Oggetto: Autorizzazione Integrata Ambientale ENI S.p.A. Div. Refining & Marketing Raffineria di Sannazzaro - Comunicazione ai sensi art. 29-nonies c.1 Dlgs. 152/06 e art. 5 c. 4 del Decreto DSA-DEC-2009-0001803 del 26/11/2009.

Nota tecnica di descrizione della variante al progetto del Sistema di abbattimento dei VOC provenienti dalle vasche di separazione dell'impianto di trattamento effluenti della Raffineria di Sannazzaro.

Figura 3.1: Nuovo sistema di separazione API

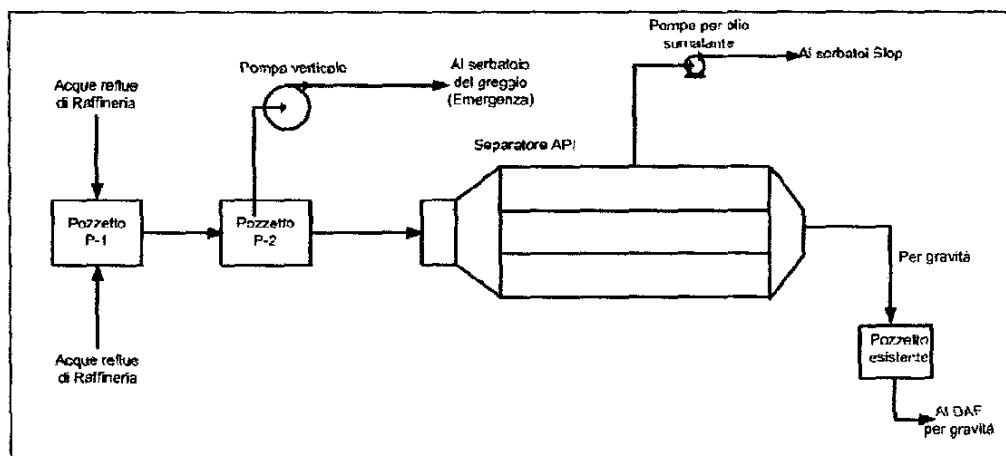
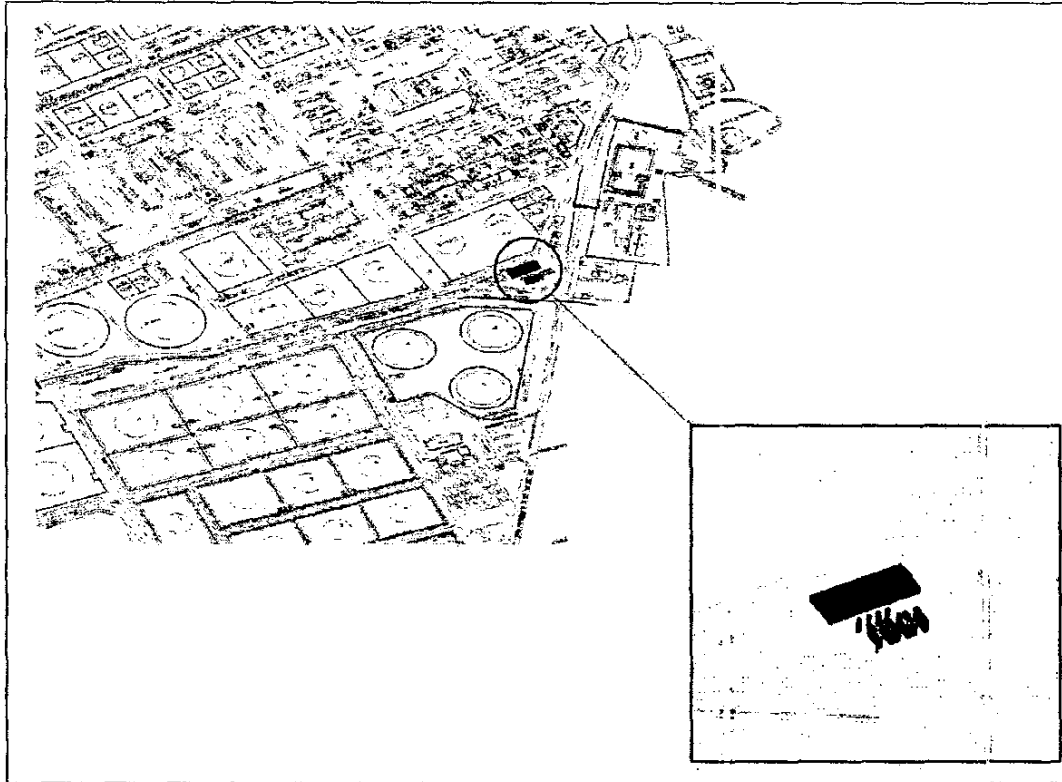
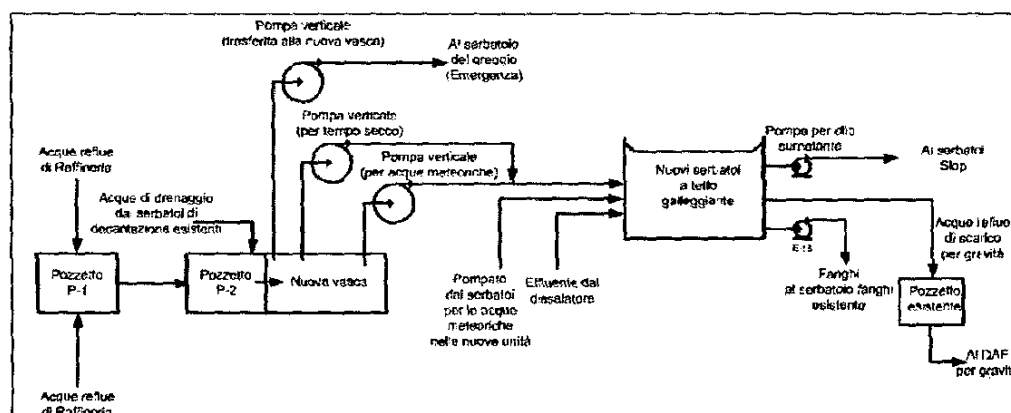
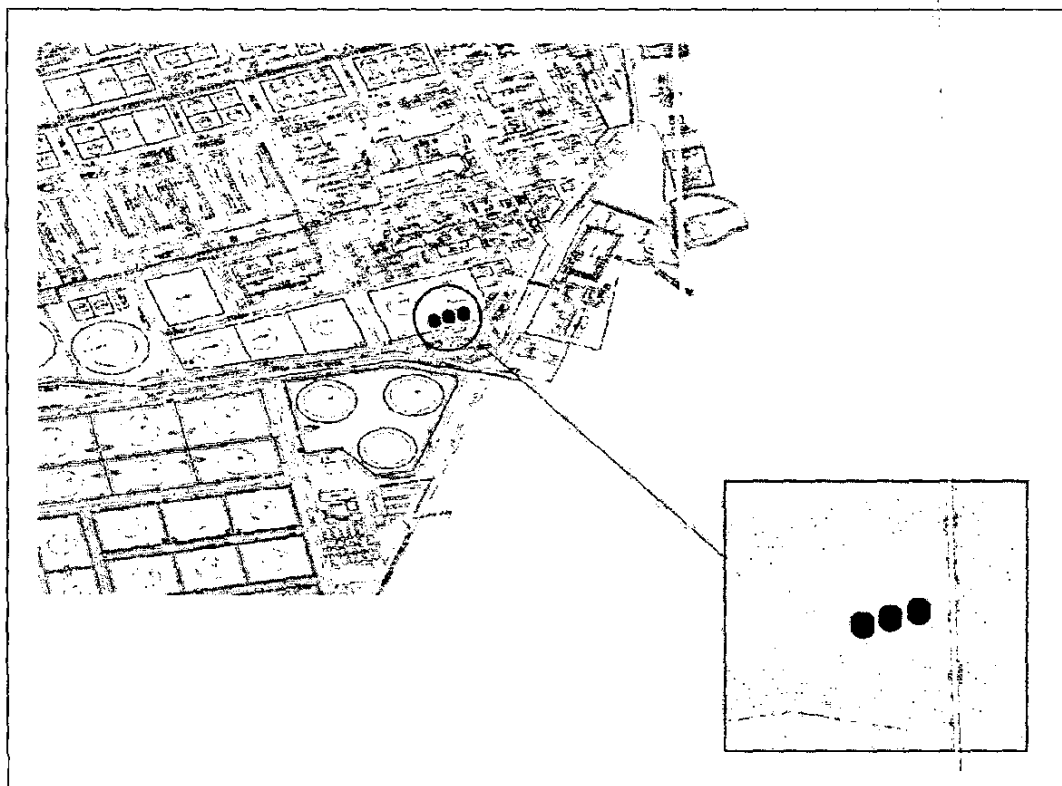
La variante progettuale prevede la completa sostituzione dell'attuale sezione primaria dell'impianto TAE con vasche API mediante l'installazione di tre (3) serbatoi a tetto galleggiante dotati di skimmer interno solidale per la separazione acqua-olio progettati con la copertura degli stessi. I serbatoi saranno progettati con idonee guarnizioni al fine di minimizzare le emissioni non convogliate di VOC.

Ciascun serbatoio avrà un diametro di 23 m e altezza di 16 m e saranno progettati in modo tale da avere un tempo di residenza di 6 ore in condizioni di massima portata.

Nel nuovo sistema, le acque reflue di Raffineria provenienti dal pozzetto P-1 fluiscono in P-2, che sarà modificato con l'installazione di una griglia in uscita in modo che i solidi di grandi dimensioni possano essere accumulati nel pozzetto e rimossi.

Il progetto del nuovo sistema di separazione prevede la costruzione di un nuovo pozzetto adiacente a P-2, nel quale verrà trasferita la pompa da 850 m³/h attualmente installata in P-2. Nel nuovo pozzetto saranno inoltre installate nuove pompe verticali per la gestione del flusso delle acque reflue provenienti dal circuito fognario di Raffineria.

Lo scarico di queste pompe verrà inviato ai nuovi serbatoi a tetto galleggiante, nei quali avverrà la separazione olio-acqua. L'olio surnatante proveniente da questi serbatoi sarà inviato per gravità ad un pozzetto di raccolta e da qui sarà pompato ai serbatoi di Slop esistenti in Raffineria, mentre il fango verrà pompato direttamente dai separatori all'esistente serbatoio fanghi dell'impianto TAE.

La linea di scarico delle acque reflue provenienti dai serbatoi a tetto galleggiante sarà collegata al pozzetto esistente P-3, dove viene attualmente inviato l'effluente proveniente separatore dalle vasche API. Le acque reflue convoglieranno per gravità dal pozzetto alle esistenti unità di flottazione (unità "DAF").

Allegato 1 - Pianimetria della Raffineria con l'indicazione dei punti di emissione e trattamento degli scarichi in atmosfera

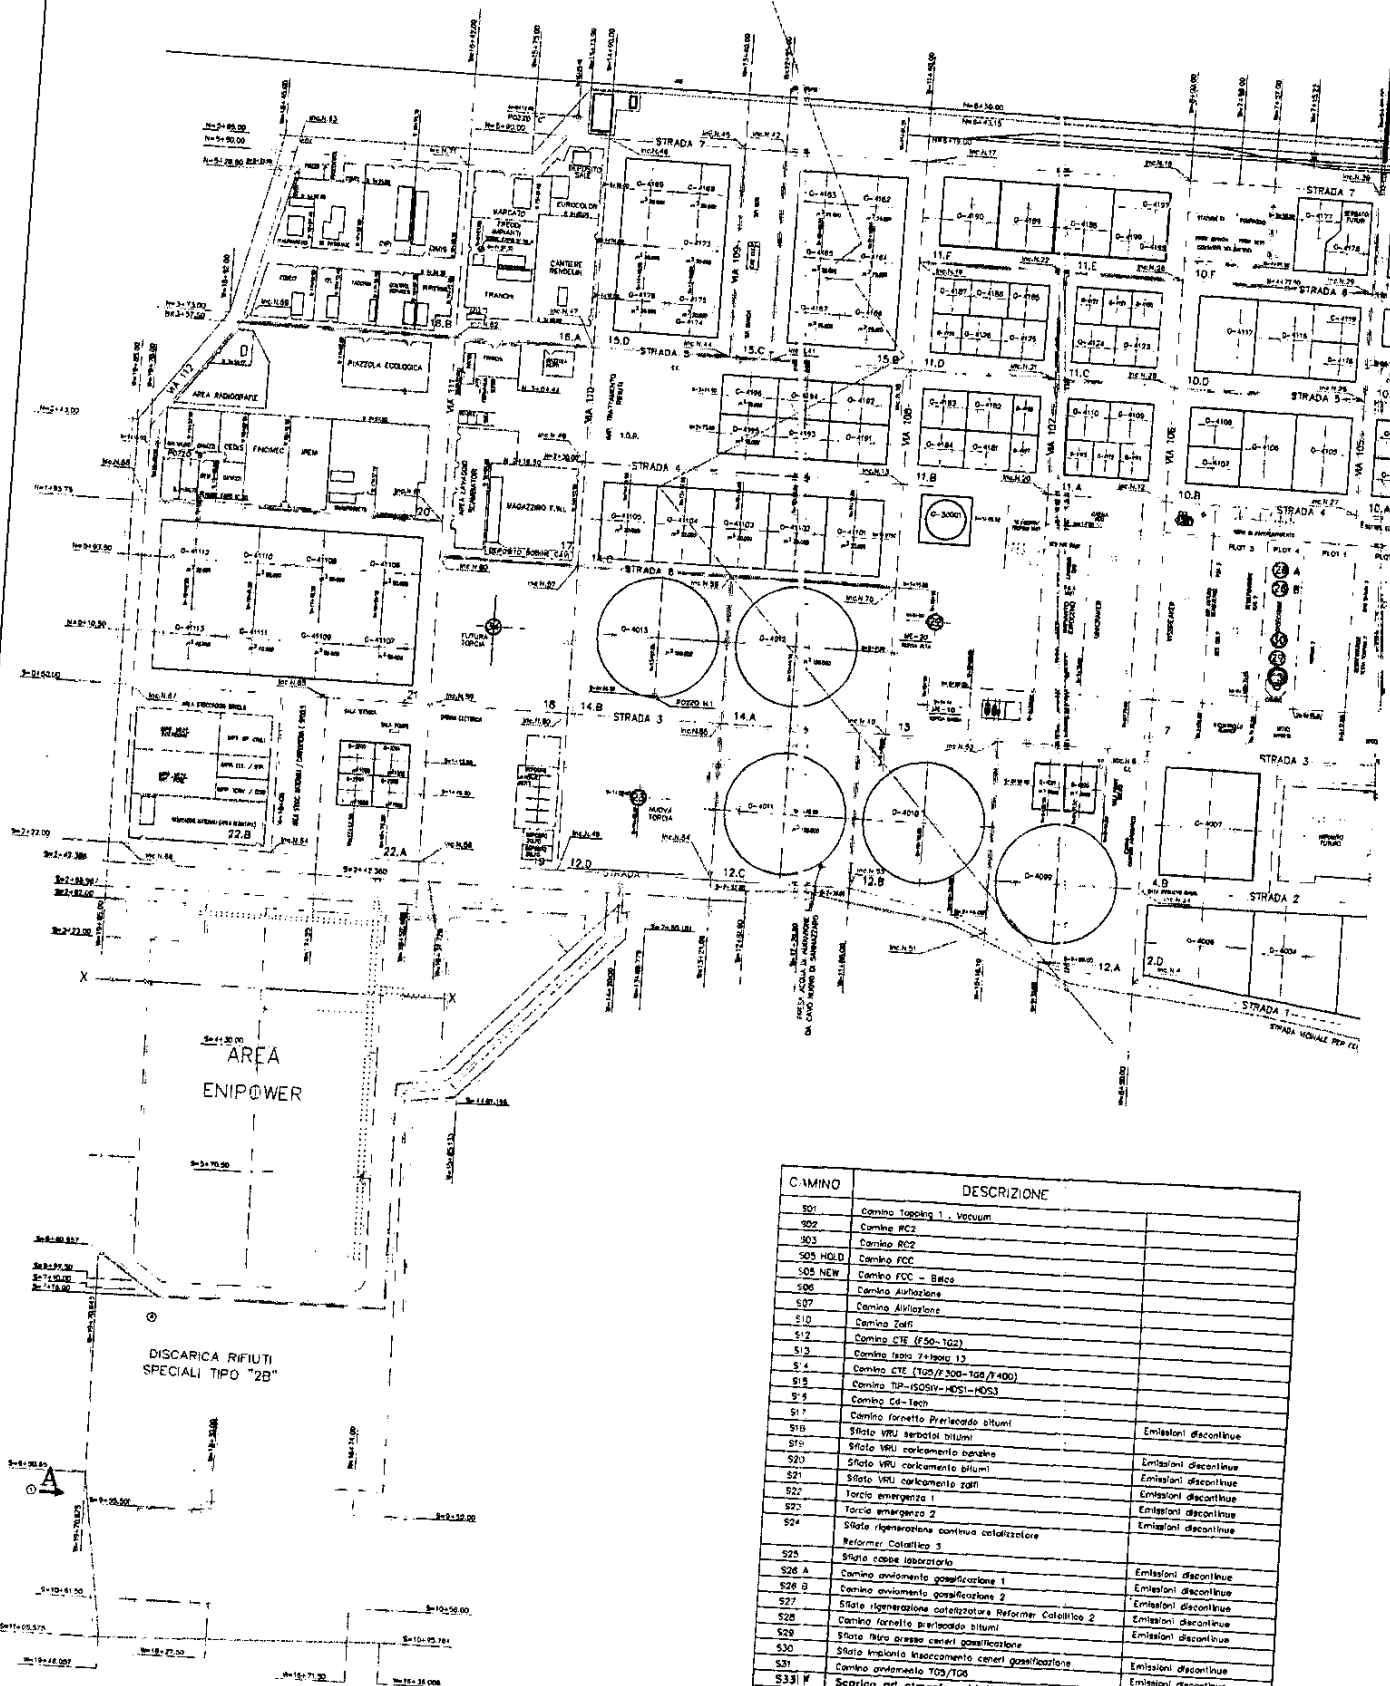
E' opportuno inoltre sottolineare che il previsto punto di emissione denominato S33, associato al precedente progetto con sistema di biofiltrazione, non verrà più costruito e né messo in esercizio. La planimetria aggiornata della Raffineria con l'indicazione dei punti di emissione e trattamento degli scarichi in atmosfera è riportata in Allegato 1 alla presente Nota Tecnica.

Il previsto futuro punto di emissione S33 non verrà realizzato

3				
1	Inserimento S33	05/10/06	AUSTI	
0	PREVISIONE	2/6/92	AUSTI	
REVISIONE		DATA	DISegnATO	CONTROLLATO
Eni S.p.A.		IMPianto	RAFFINERIA DI SANNAZZARO	DATA
CR-Interni Refining & Marketing		SCALA	1:2500	
PLANIMETRIA GENERALE		DIS. N.	SPP-CG-001	
CON PUNTI DI EMISSIONE		Foglio	1	di 1
REV. 0/1

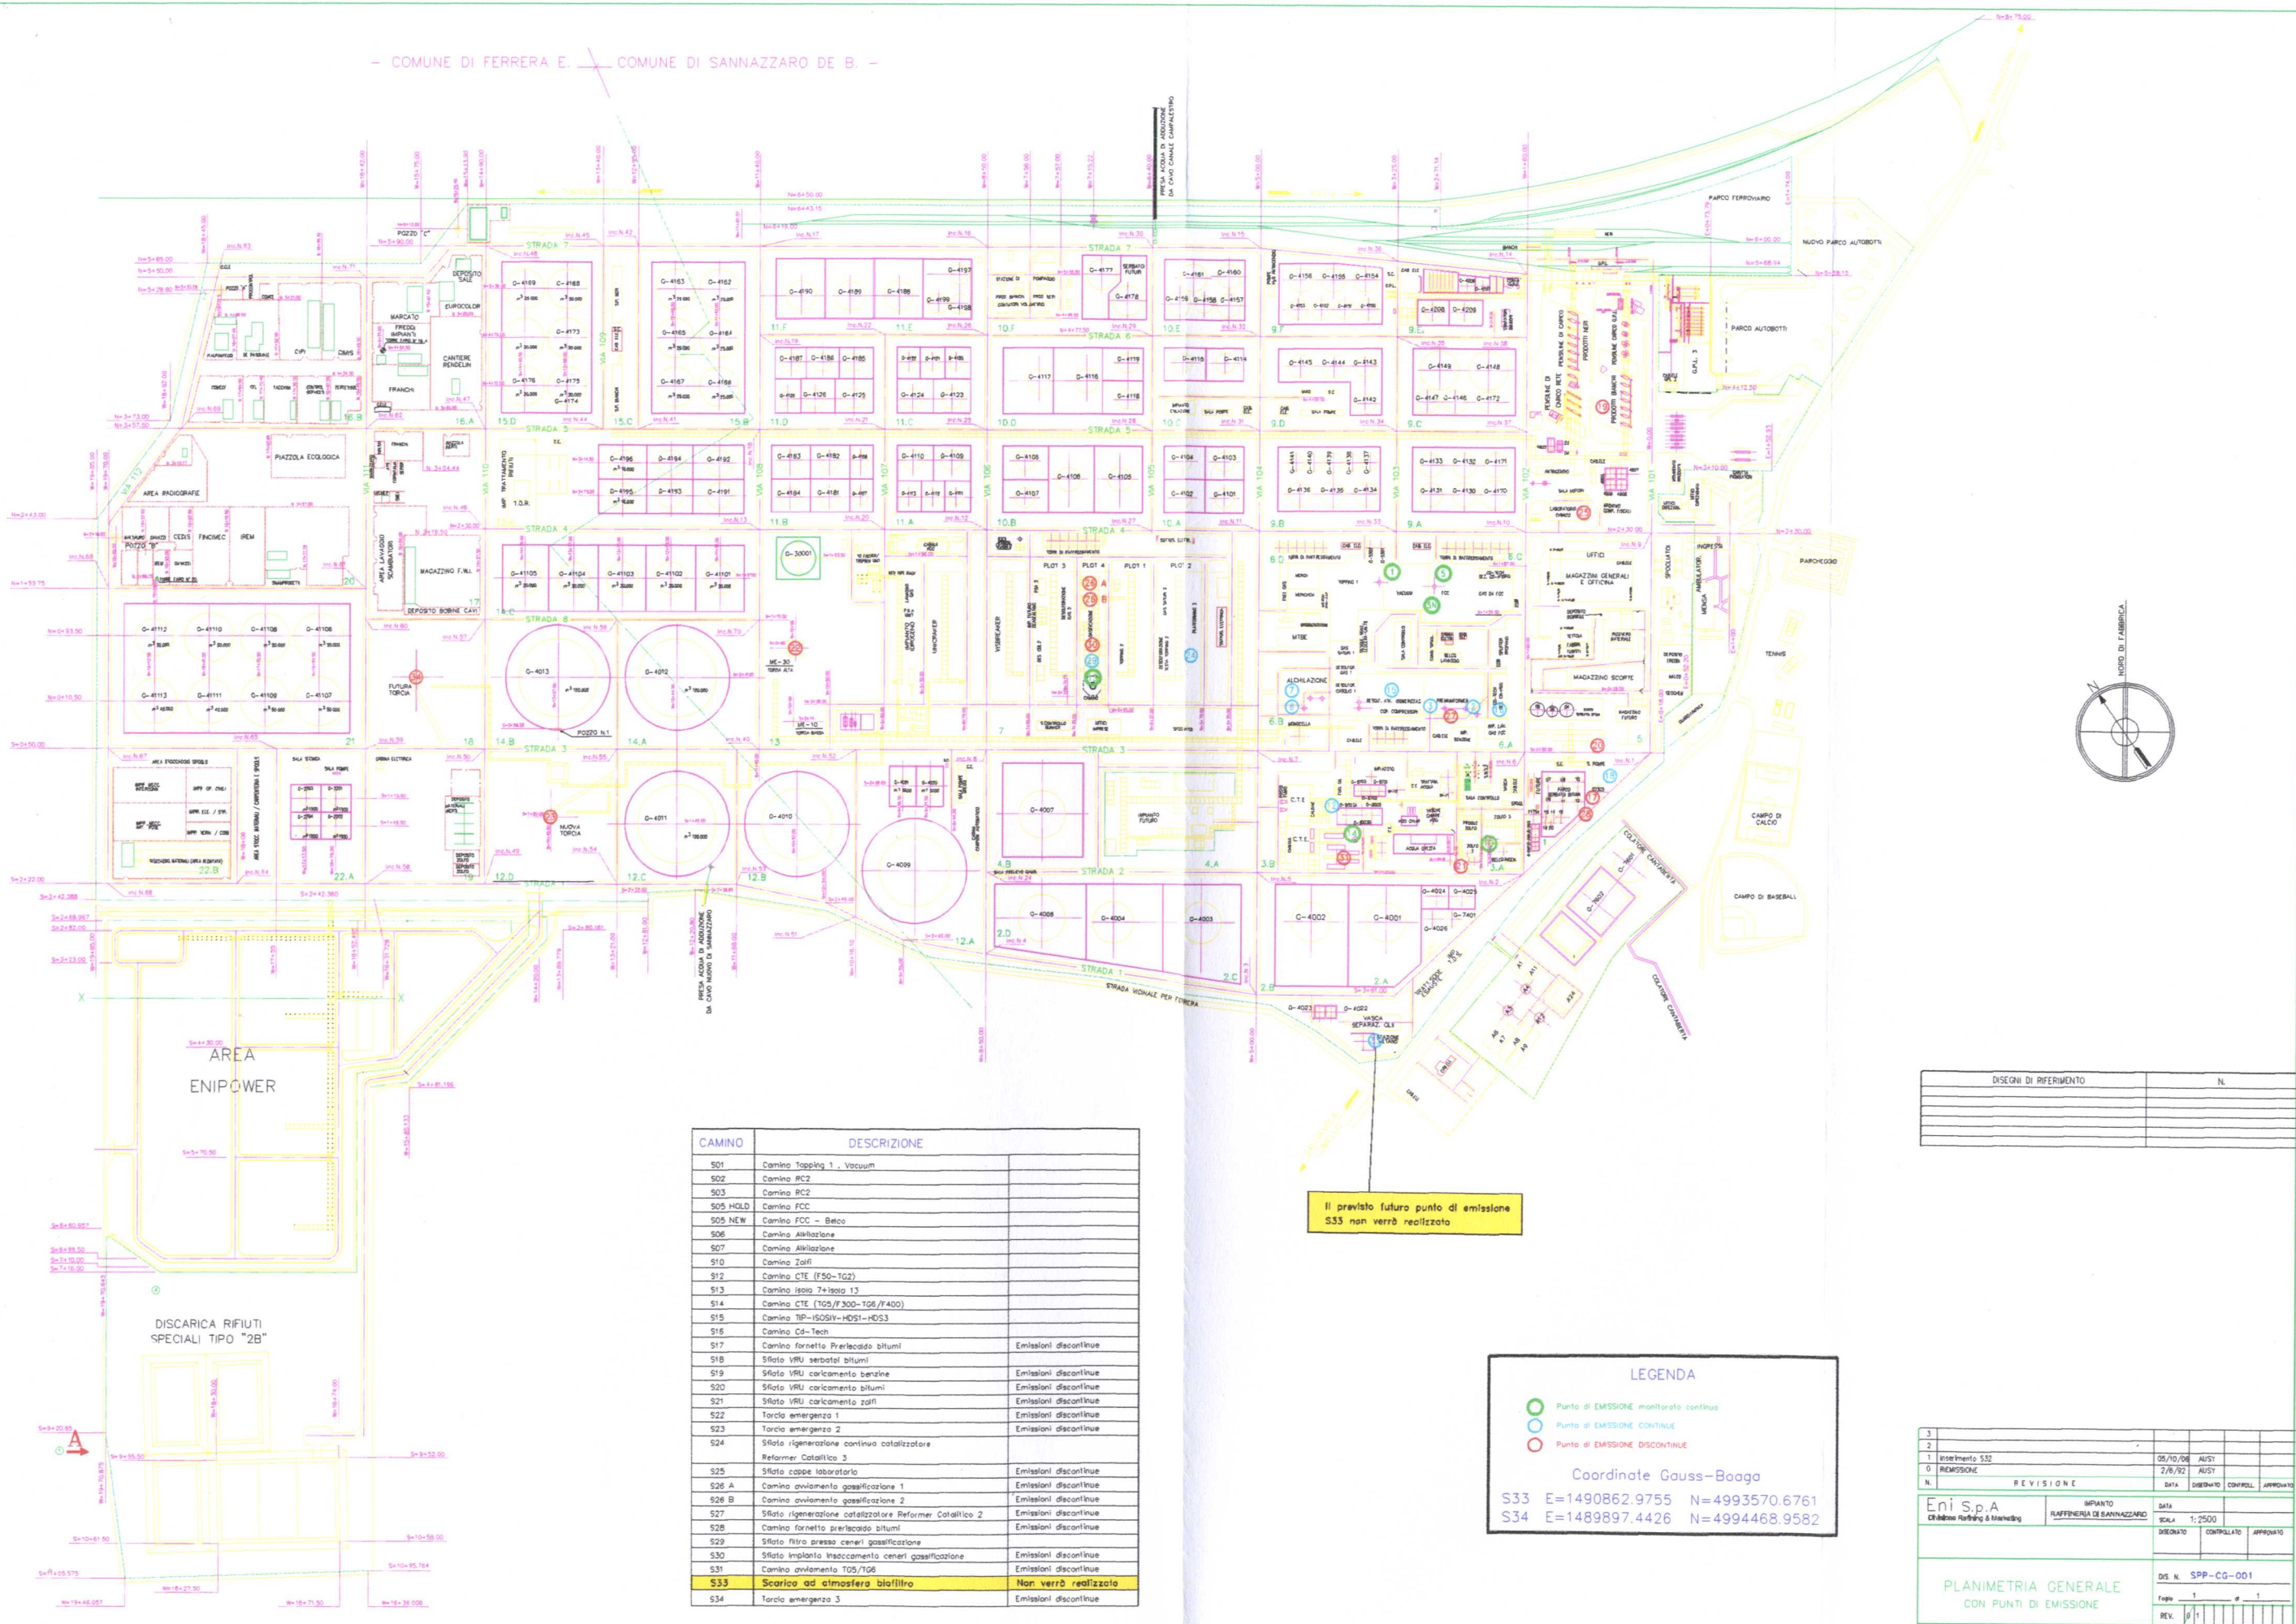
Il previsto futuro punto di emissione S33 non verrà realizzato
